47F-09-018

## 不具合連絡書

郡山ヒロセ電機株式会社

167972-6-01

略図(必要な場合のみ)

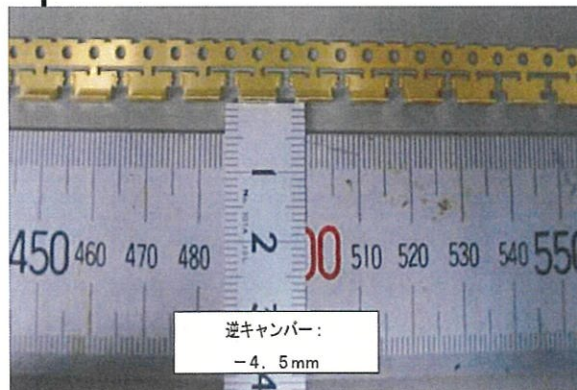
逆キャンバー

(規格±0～+10mm/1,000mmに対し、-4～-4.5mm有)
